伊方発電所3号炉
原子炉設置変更許可申請書 新旧比較表

(本文、添付書類六、添付書類八)

令和3年8月6日
四国電力株式会社

第1.4.1図 弾性設計用地震動の応答スペクトル (水平方向)

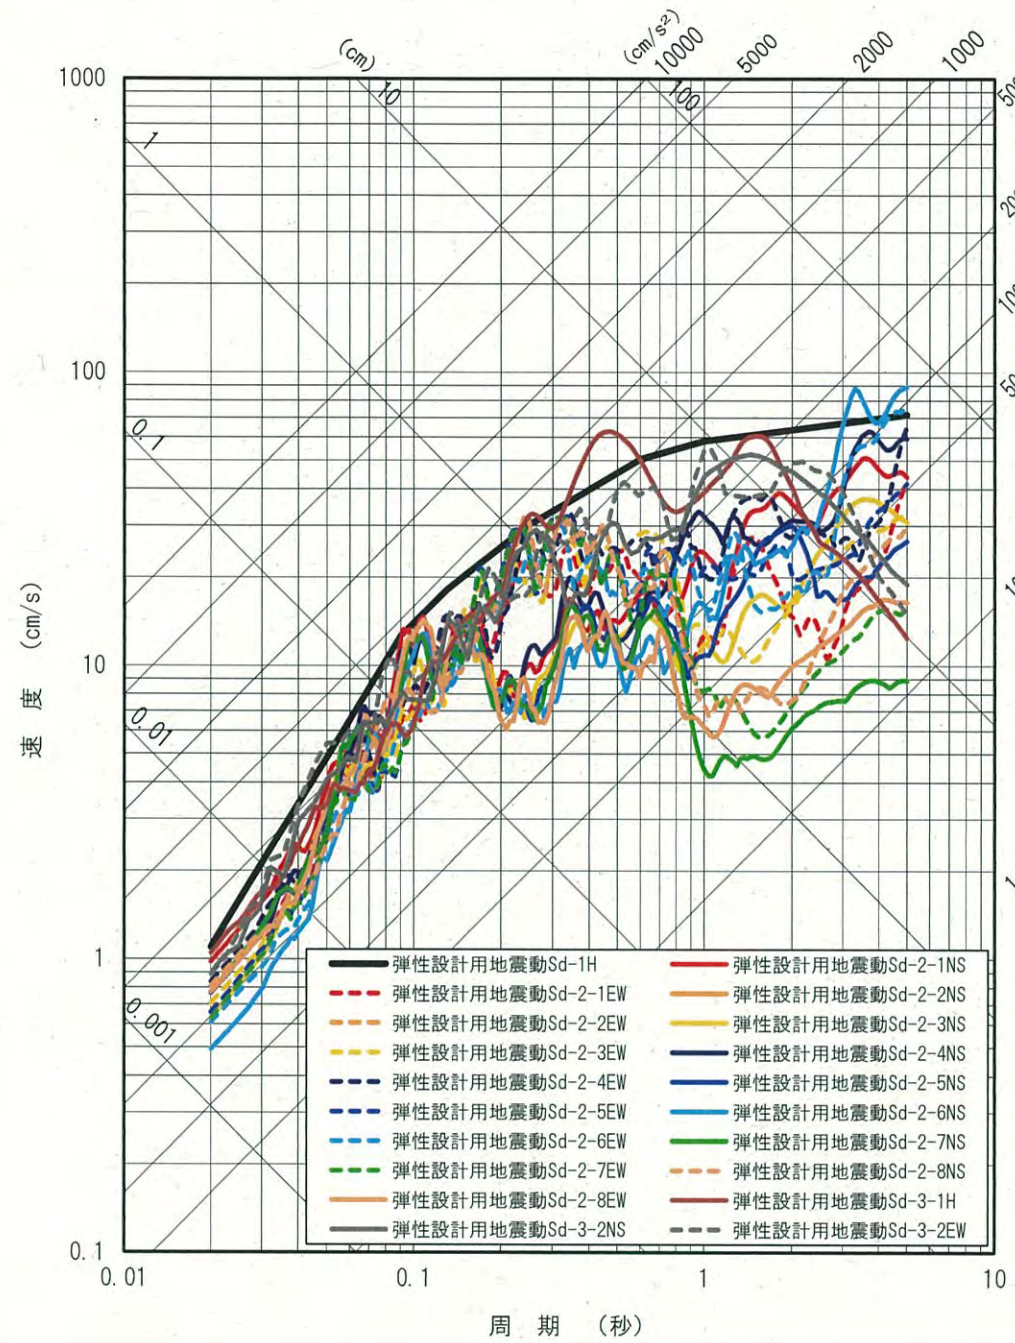
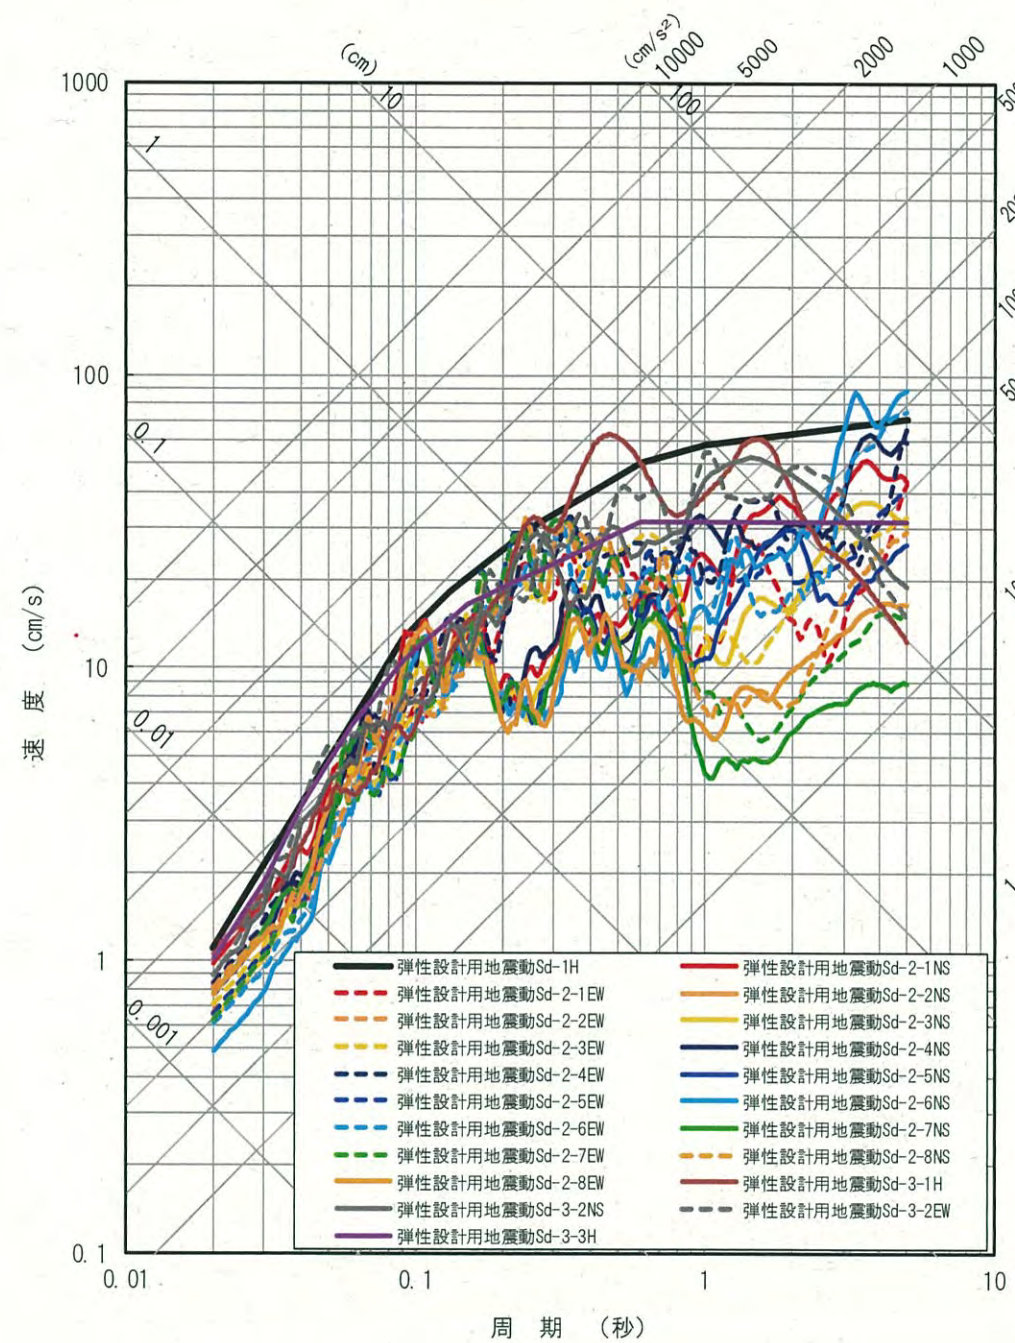
弾性設計用地震動 Sd-3-3 の追加

第1.4.2図 弾性設計用地震動の応答スペクトル (鉛直方向)

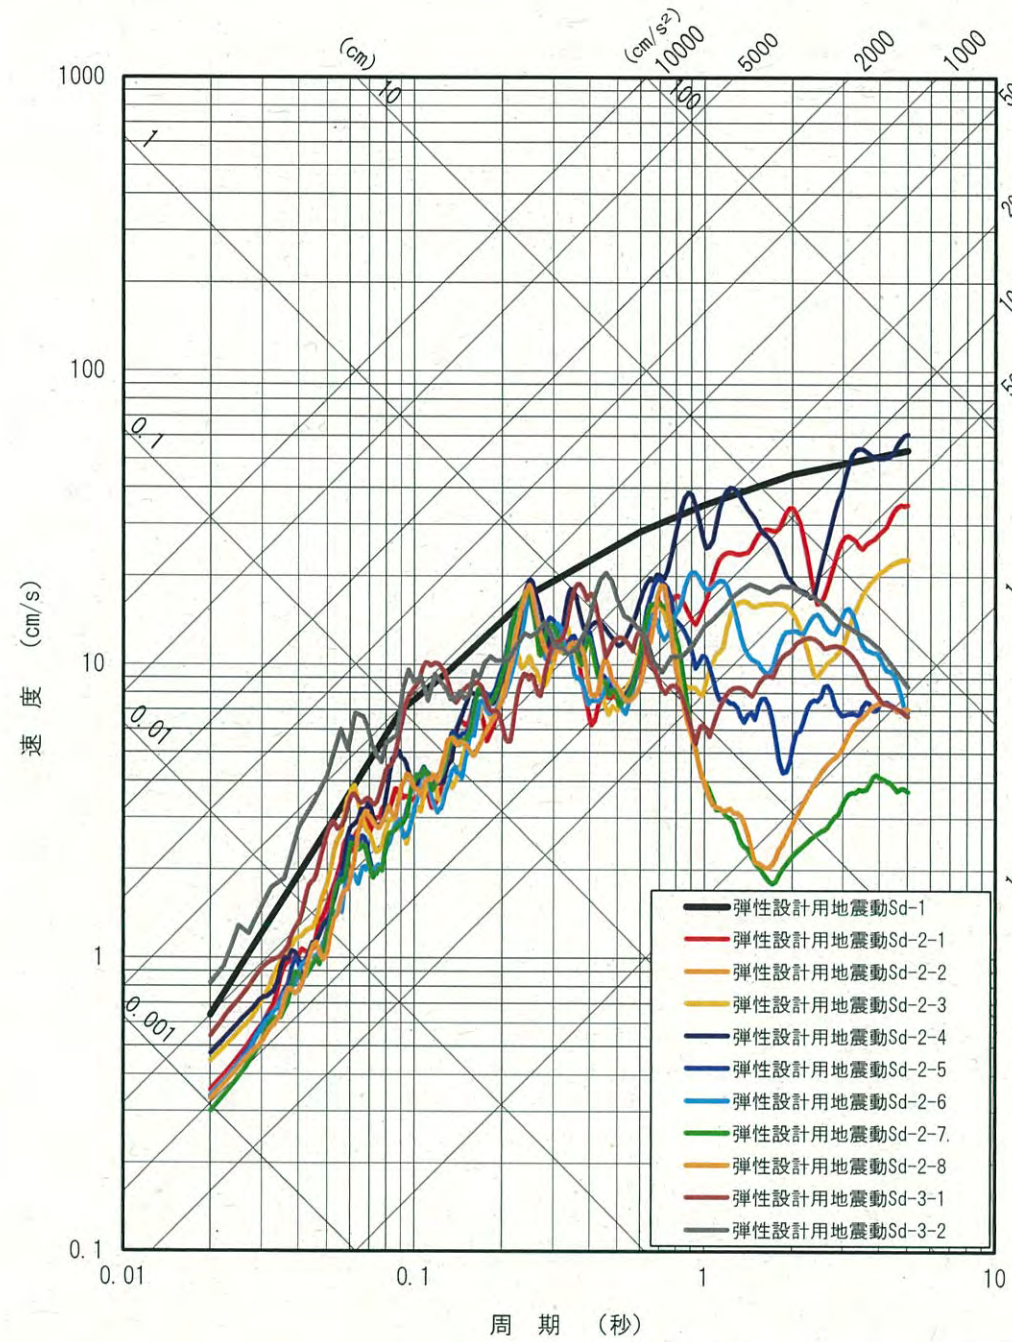
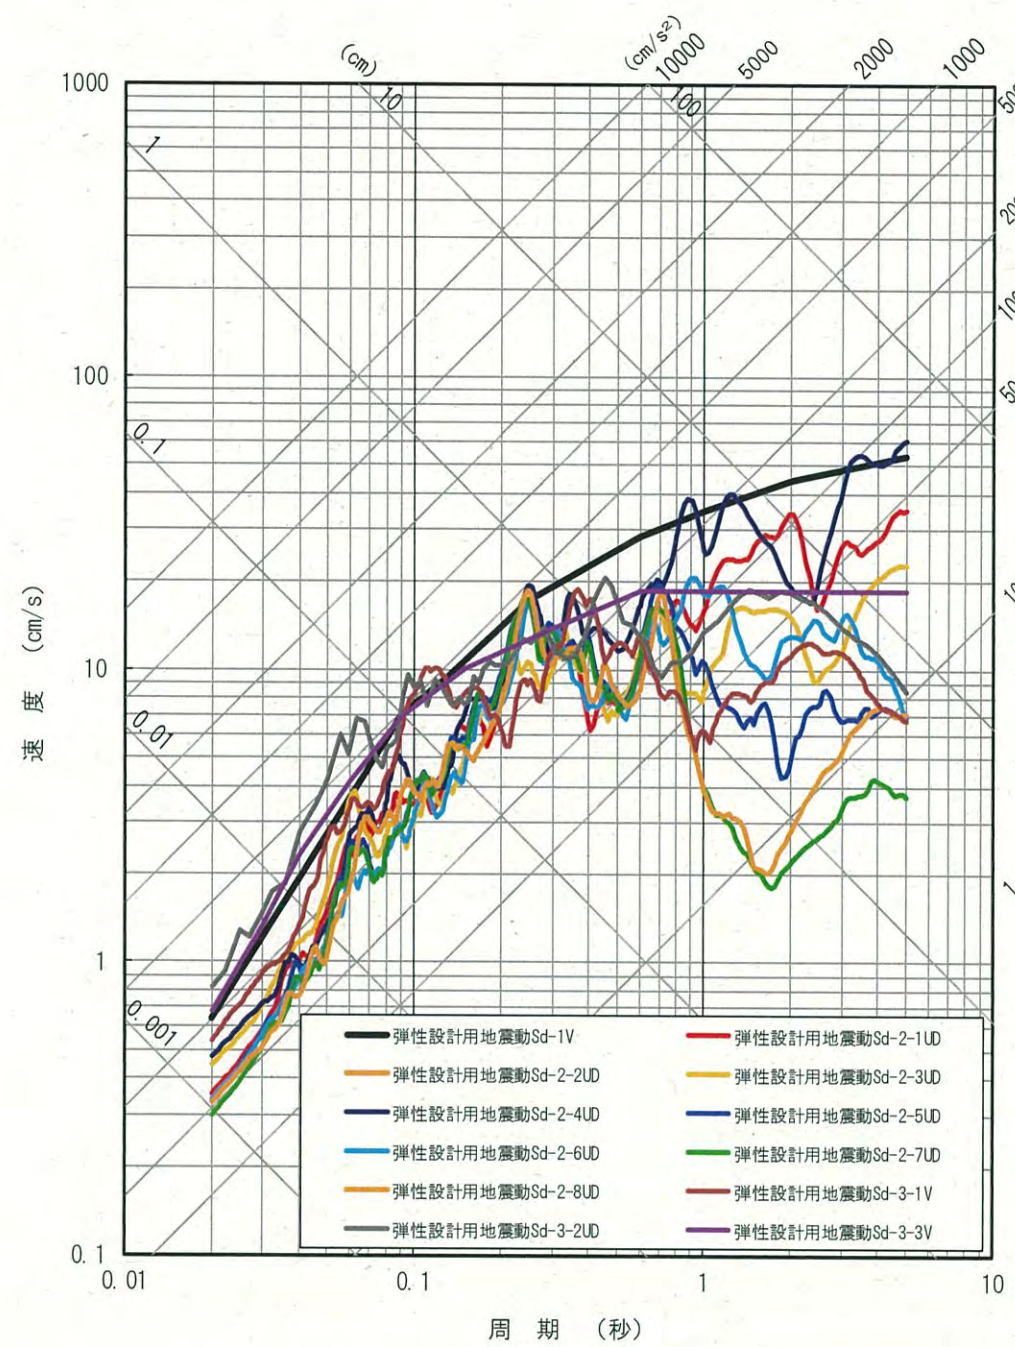
弾性設計用地震動 Sd-3-3 の追加

第1.4.16図 弾性設計用地震動の応答スペクトル及び解放基盤表面における地震動の一樣ハザードスペクトル (水平方向)

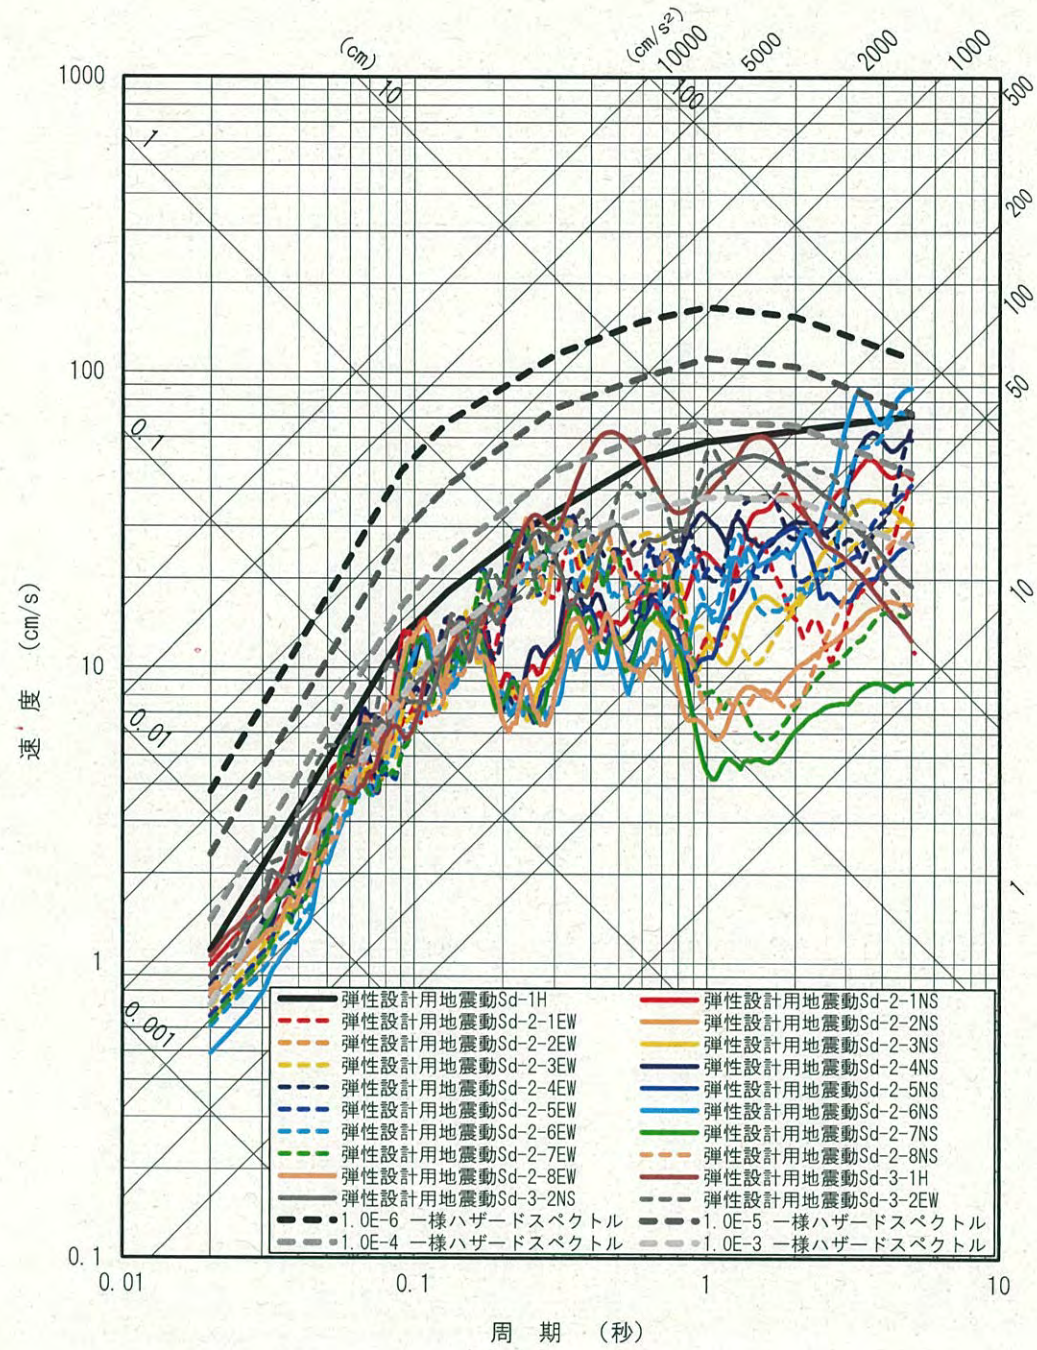
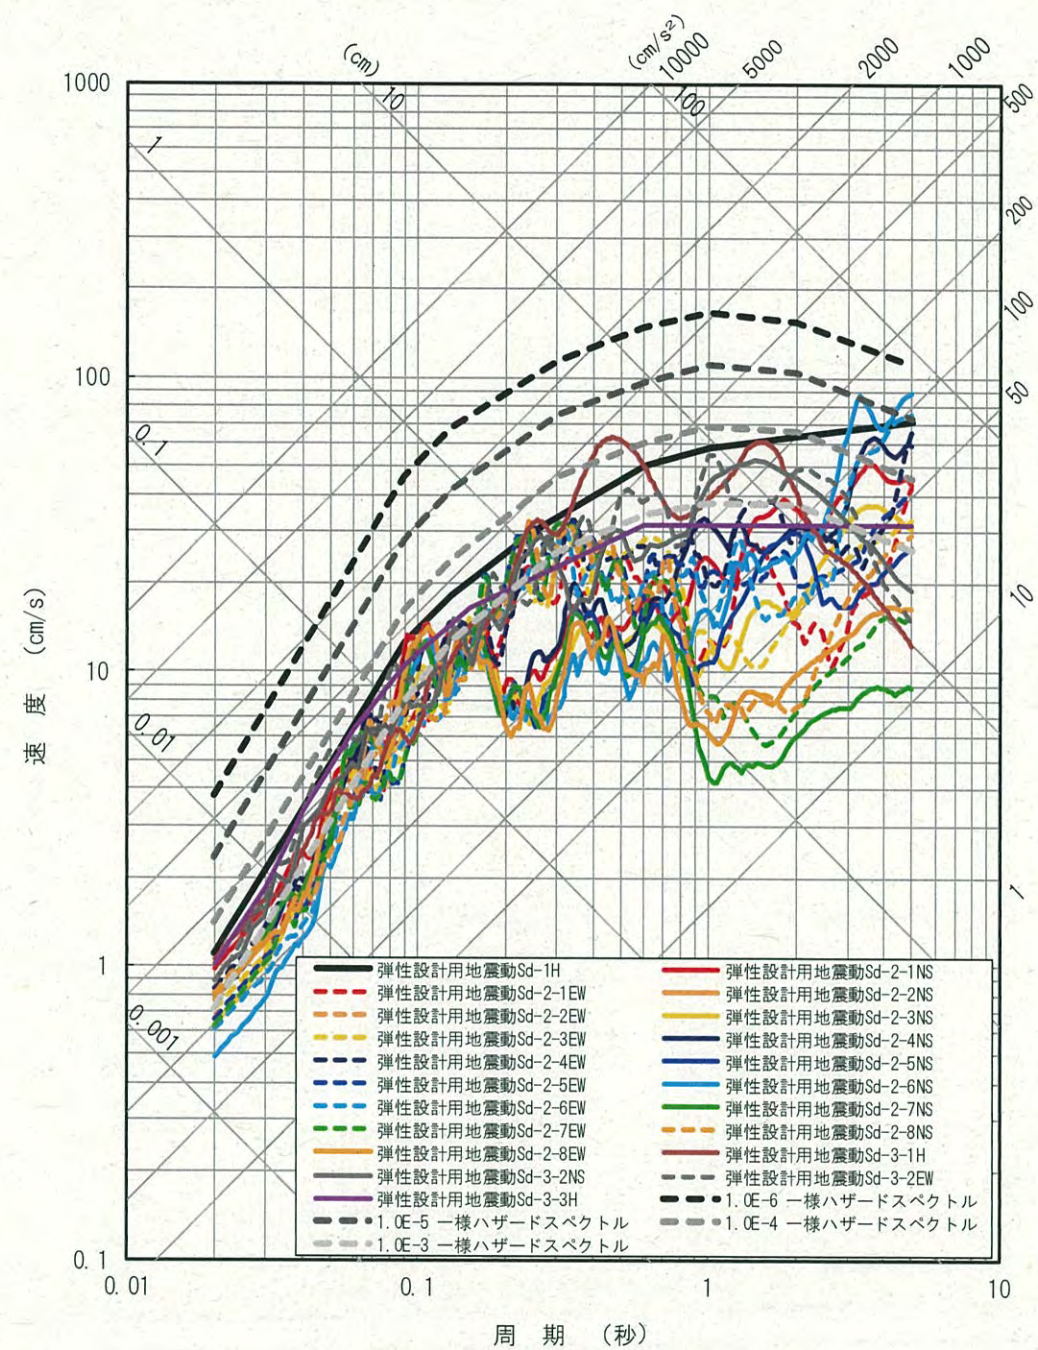
弾性設計用地震動 Sd-3-3 の追加

第1.4.17図 弾性設計用地震動の応答スペクトル及び解放基盤表面における地震動の一樣ハザードスペクトル (鉛直方向)

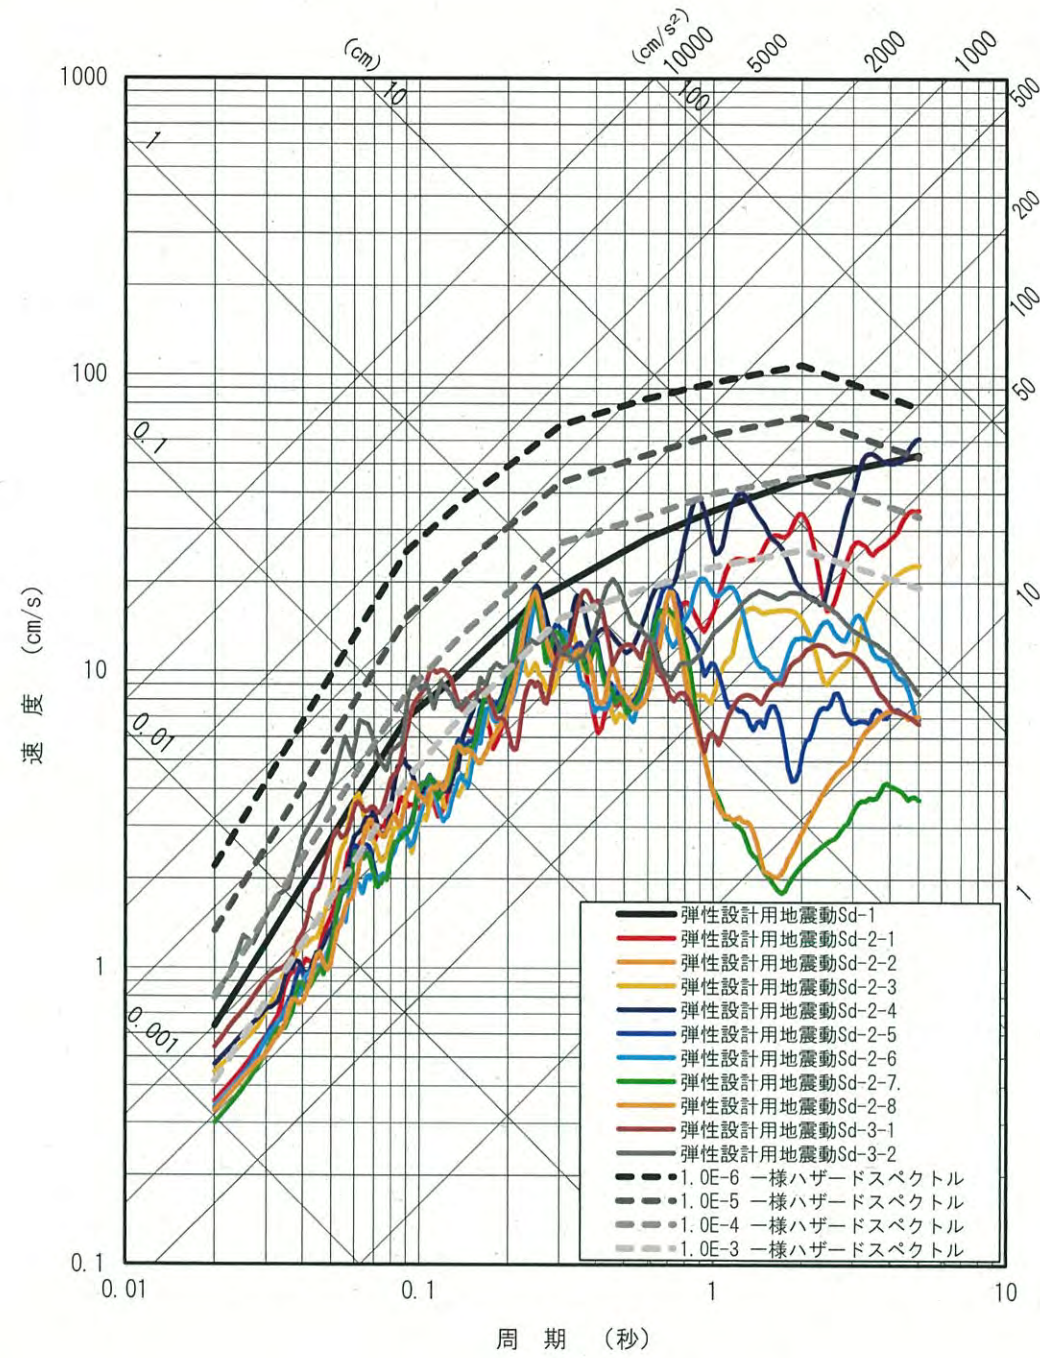
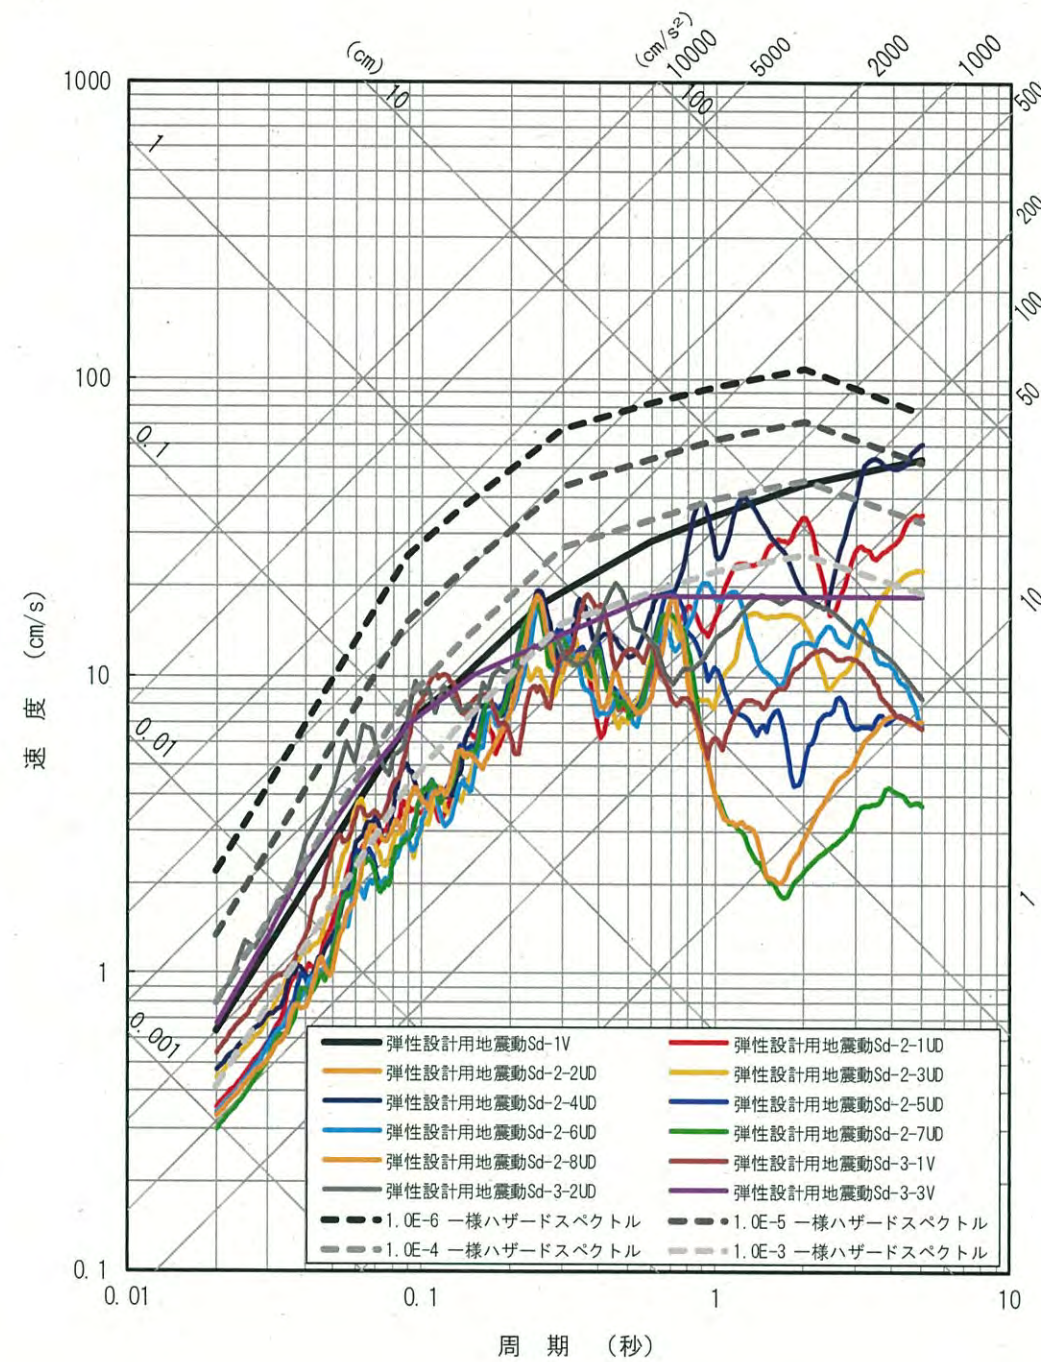
弾性設計用地震動 Sd-3-3 の追加
